Ansökan enligt miljöbalken – komplettering II – september 2014

Bilaga K:10
Summering av inlämnade dokument, rättelser och kompletterande information i ansökan om tillstånd enligt miljöbalken

Kompletteringsyttrande I
Kompletteringsyttrande II

- **Bilaga K:1**
  Förslag till villkor
- **Bilaga K:2**
  Ämnesvisa svar på kompletteringsönskemålen
- **Bilaga K:3**
  Frågor och svar per remissinstans

***Figur 2-1**. Riksintresset hamnar i Forsmark.*

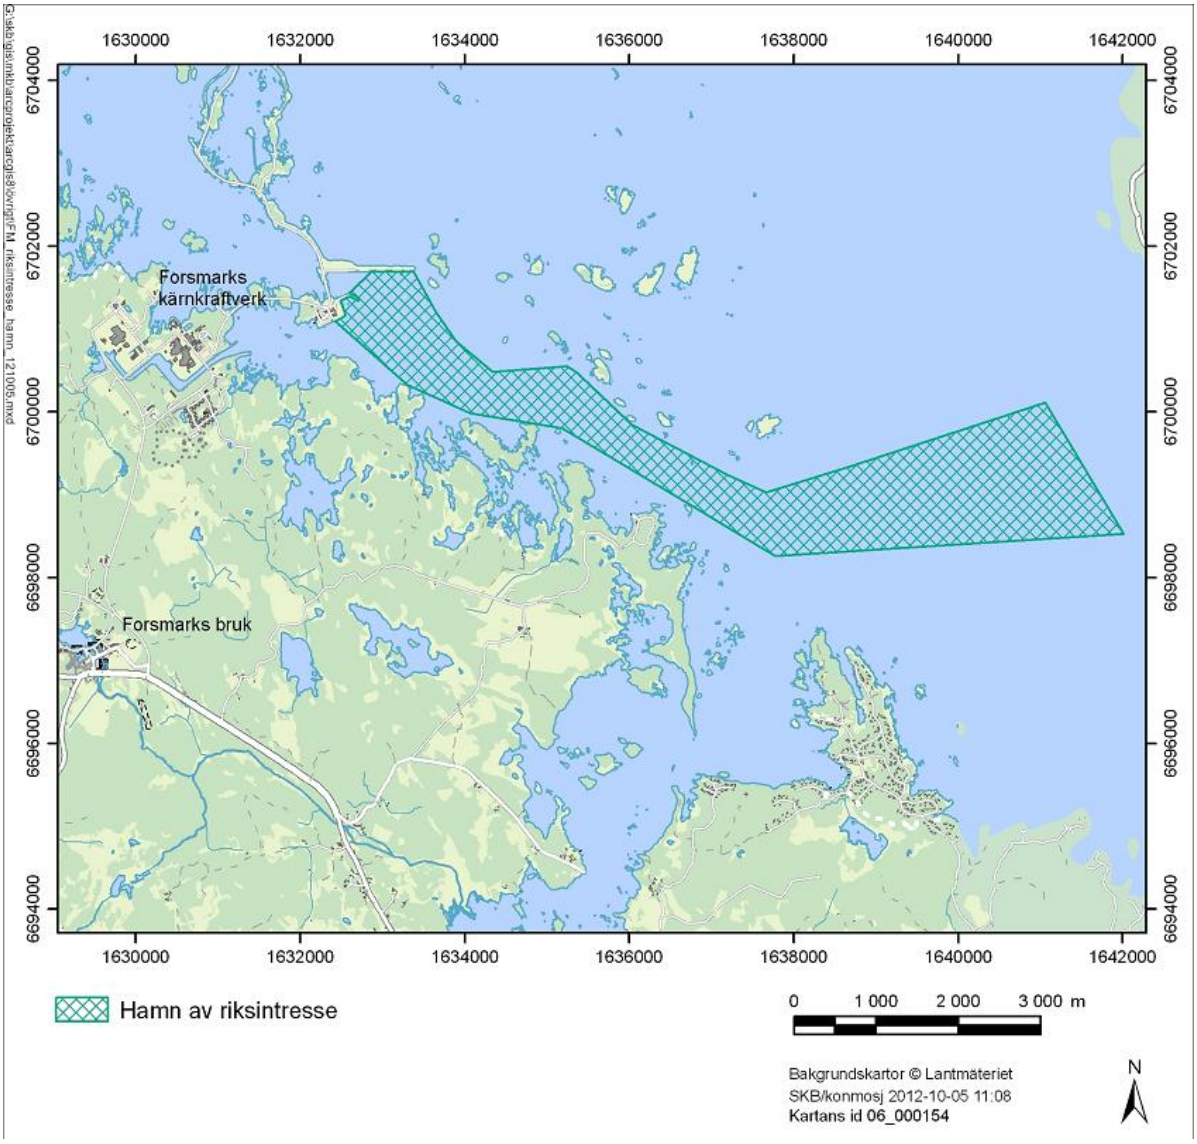
2.1 Ansökningshandlingarna saknar en redovisning av riksintresset hamnar. Båda industrihamnarna Simpevarp och Forsmark ingår i Hamn av riksintresse (Kärnkrafthamn). Handlingarna bör därför kompletteras i detta avseende.

Svar: SKB anser att synpunkten från Trafikverket är befogad. Såsom påpekas är både Simpevarps hamn och Forsmarks hamn av riksintresse för hamnar, då de uppfyller en viktig funktion som kärnkrafthamnar. SKB:s underlag kompletteras därför härmed i detta avseende, se figur 2-1 och 2-2. SKB konstaterar att riksintresset hamnar till stor del sammanfaller med riksintresset för sjöfart. Att Forsmarks hamn är av riksintresse är fördelaktigt med tanke på SKB:s befintliga och kommande verksamhet, då hamnen kommer att utnyttjas för sjötransport av bland annat radioaktivt avfall. Den planerade verksamheten kommer att dra nytta av riksintresset och bedöms därmed inte påverka riksintresset negativt.

Figur 5-1. Drifttider och planerade tider för rivning av kärnkraftverken samt för bygge och drift av slutförvaren.

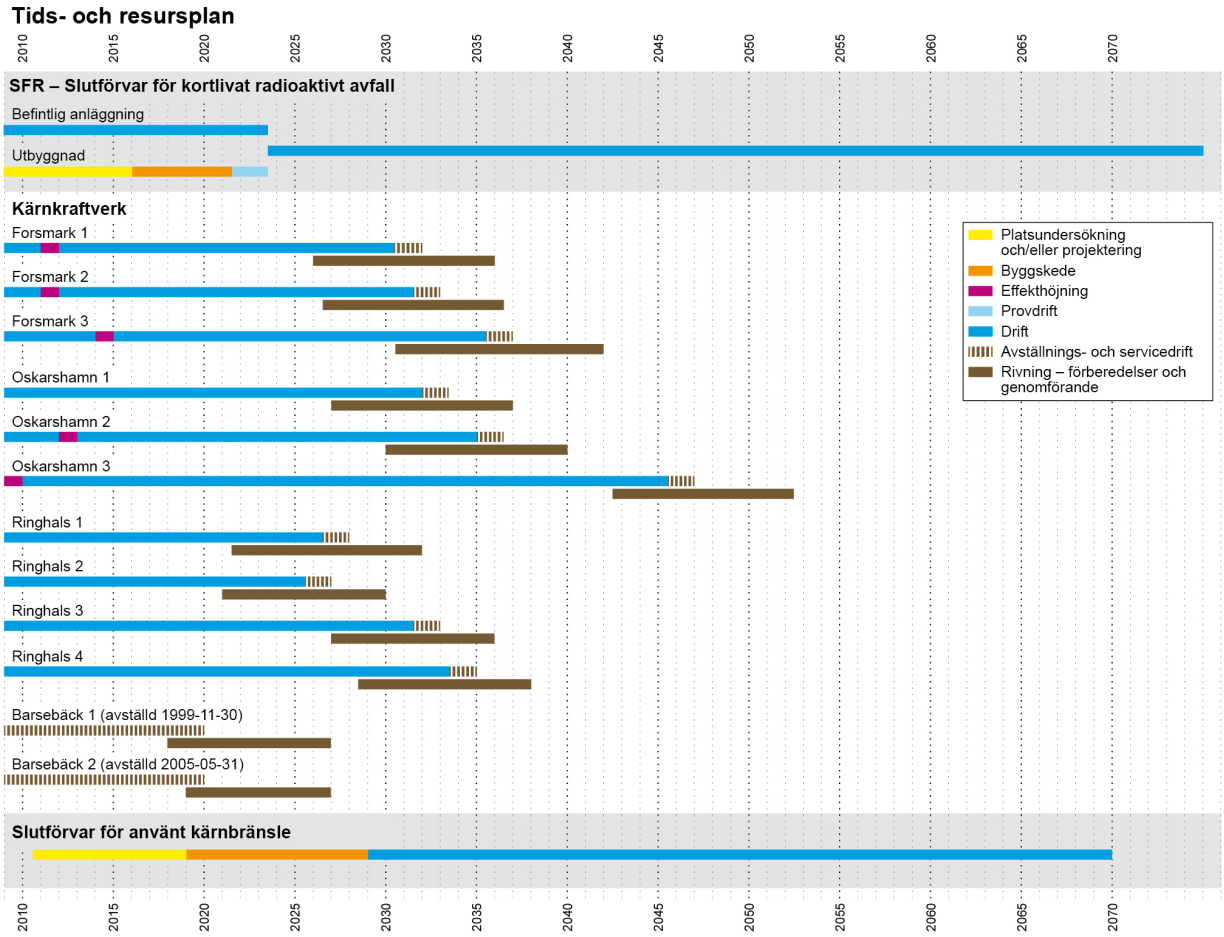
5.5 I figurerna 12-4 och 12-7 MKB finns beskrivning över de kumulativa effekterna i en tids- och resursplan för respektive anläggning. Dessa underlag bör sammanfogas och kompletteras med övriga svenska kärnkraftsanläggningars drift och rivning för att få en översiktlig helhetsbild över det svenska kärnkraftsprogrammet och den ansökta slutförvarslösningen.

Ansökan bör kompletteras med en översiktsbild som tidsmässigt visar samtliga kärnkraftsverks drift- och nedläggningsplaner. Detta för att få en helhet av både kärnkraftsprogrammet och slutförvarssystemet eftersom de hänger nära ihop med varandra.

Svar: Kraftverksägarnas nuvarande planer utgår från att reaktorerna i Forsmark och Ringhals drivs i 50 år från driftsstart och att reaktorerna vid Oskarshamn drivs i 60 år. Drifttider och planerade tider för rivning av anläggningarna illustreras i figur 5-1.

***Figur 7-1**. Illustration av vägar för SKB:s erfarenhetsåterföring.*

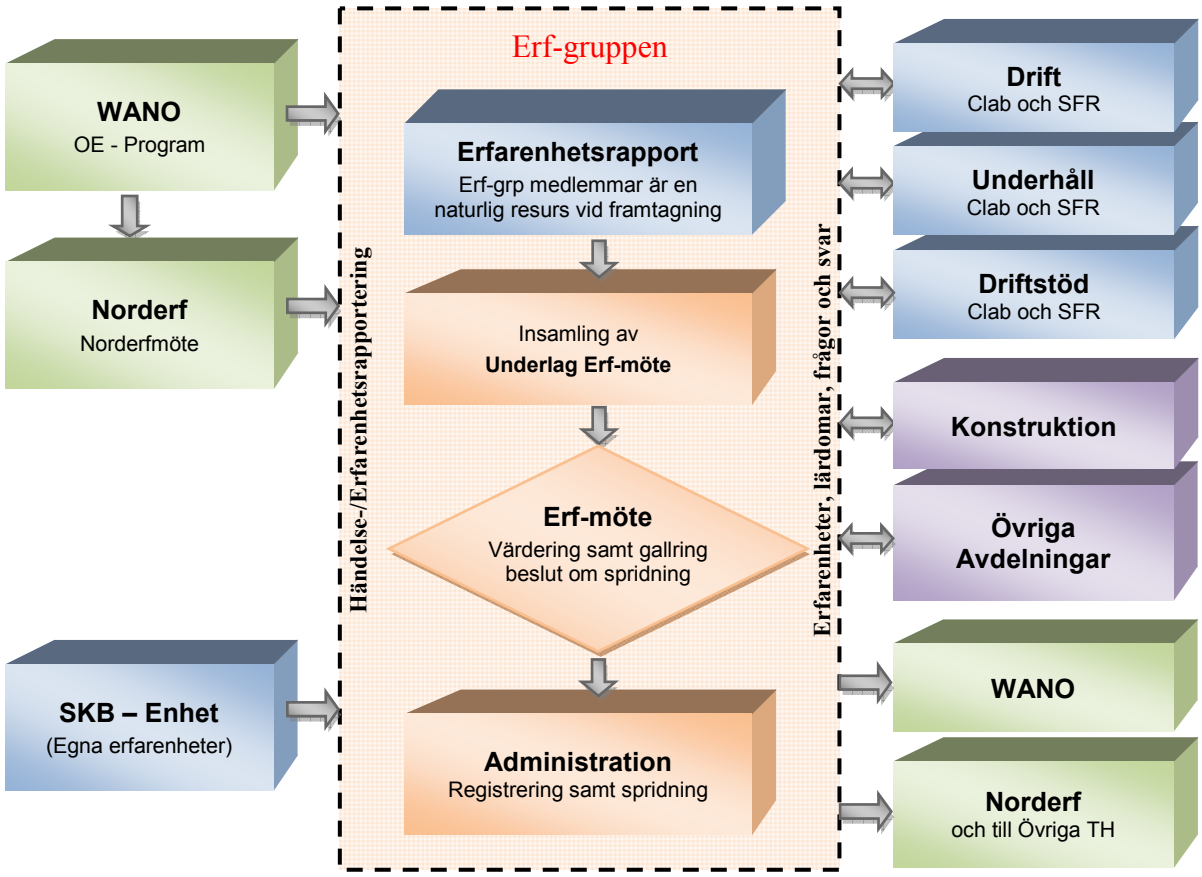
Erfarenheter från utveckling av säkerhetskultur för kärntekniska verksamheter och i andra industrier behöver kontinuerligt tas tillvara, följas upp och kompletteras av SKB. Östhammars kommun anser att SKB behöver komplettera ansökan med en plan för hur dessa erfarenheter ska samlas in och hur de ska användas för att kunna vidmakthålla en hög kvalité på verksamheten.

Grundprincipen är att anställda och inhyrd personal ska rapportera in observerade händelser, incidenter, riskobservationer, avvikelser och förbättringsförslag oavsett art och dignitet och att det ska vara enkelt att göra det. Orsaksanalyser och utvärderingar av effekten av vidtagna åtgärder kommer att genomföras i ökad utsträckning.

Figur 16-1*. Illustration gällande principen för linjär utbyggnad av förvarsområdet.*

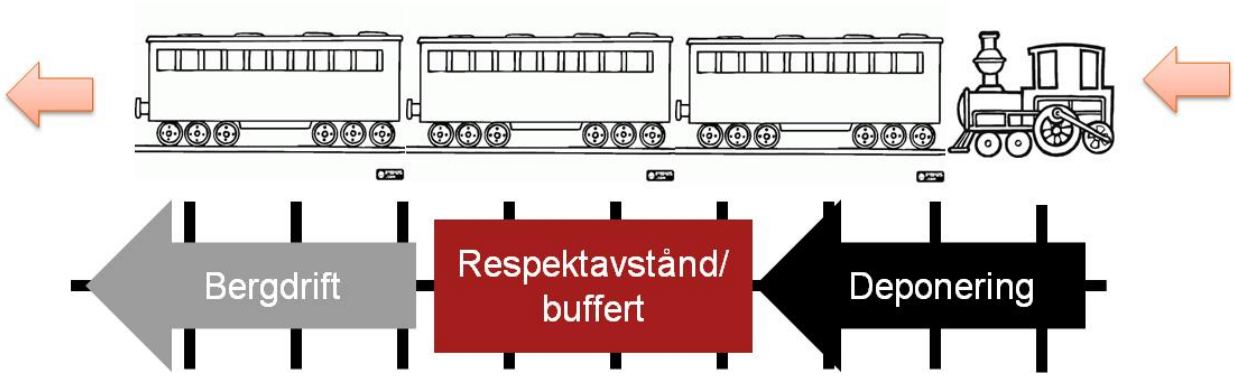
För att förtydliga hur den planerade utbyggnaden alltid kommer att tillgodose att avståndet mellan deponerade tunnlar och sprängarbetet kommer att vara betydligt längre än 80 meter, lämnas följande kompletterande information:

Principen för den linjära utbyggnaden av förvarsområdet kan beskrivas som ett tåg som rör sig genom förvarsområdet, se figur 16-1. Deponeringsarbetet är loket som skjuter alla aktiviteter framför sig. Aktiviteter gällande deponeringsarbete (till exempel pluggbygge efter färdigställd återfyllnad) är tidsmässigt beroende av varandra, medan bergarbeten inte är strikt tidsberoende av deponerings-arbeten. Det önskade tidsberoendet (framförhållningen) mellan deponerings- respektive bergarbete regleras med avståndet. En bortre tidsgräns på cirka fem år kan antas gälla för hur länge ett färdigställt deponeringshål bör stå öppet innan deponering utförs med hänsyn till underhåll samt behov av förstärkning av deponeringstunneln.
